南宁市建设工程总平面批前公示牌

城乡规划批前公示

根据《中华人民共和国城乡规划法》的有关规定，现将南宁联东首湾园区管理服务有限公司申请联东U谷·南宁五象智造园建筑设计方案调整予以批前公示。

15#厂房原批准与拟调整方案图

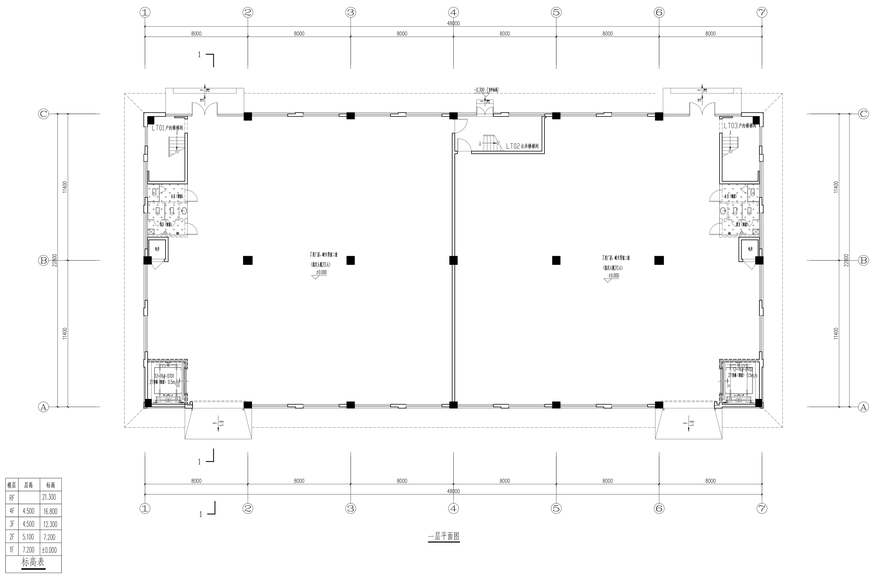
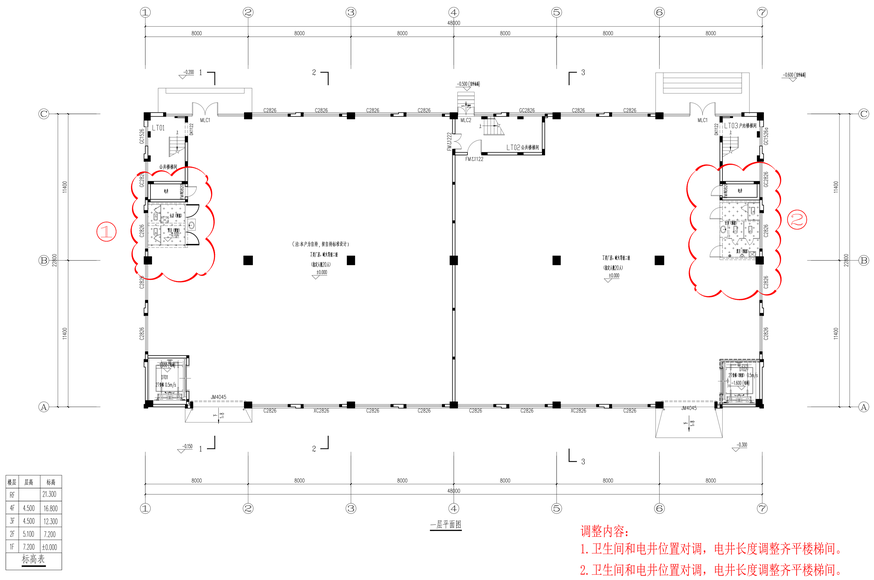
1.卫生间和电井位置对调，电井长度调整齐平楼梯间。

2.卫生间和电井位置对调，电井长度调整齐平楼梯间。

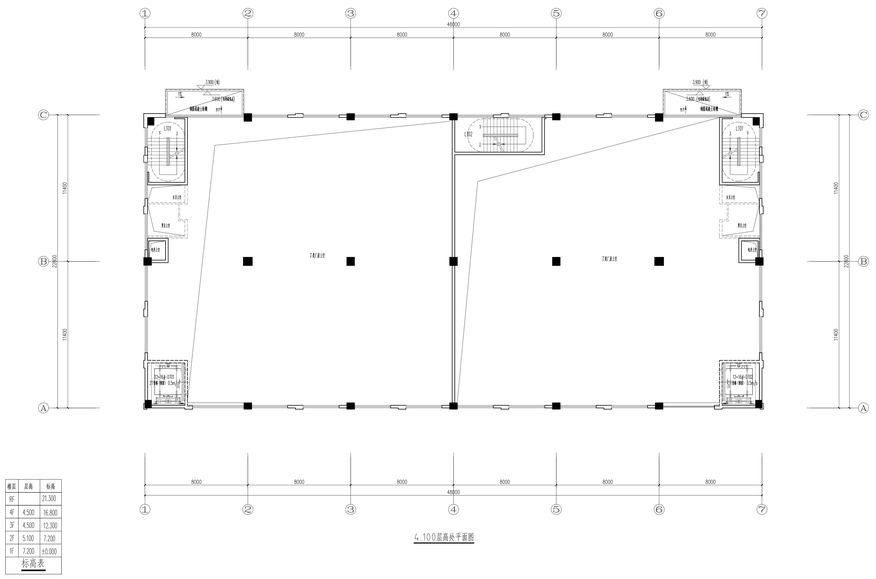
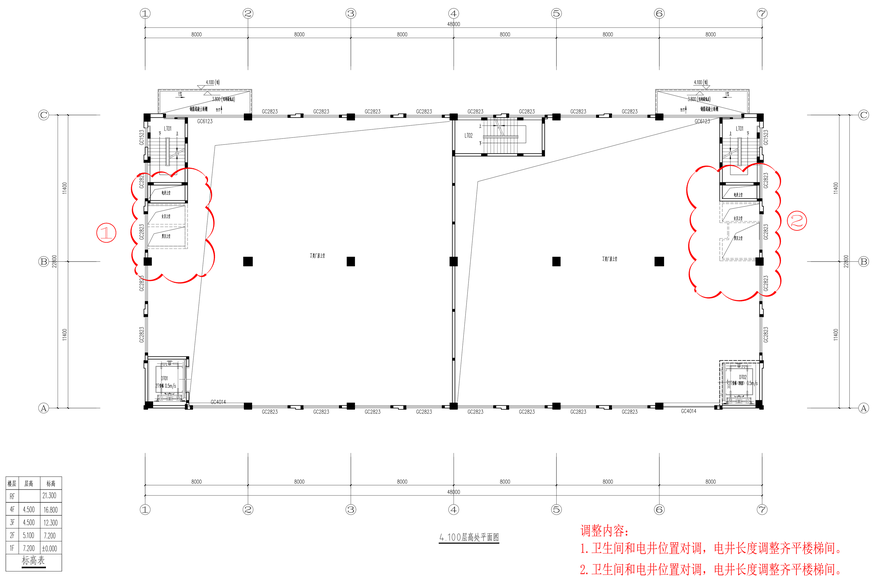
1.卫生间和电井位置对调，电井长度调整齐平楼梯间。

2.卫生间和电井位置对调，电井长度调整齐平楼梯间。
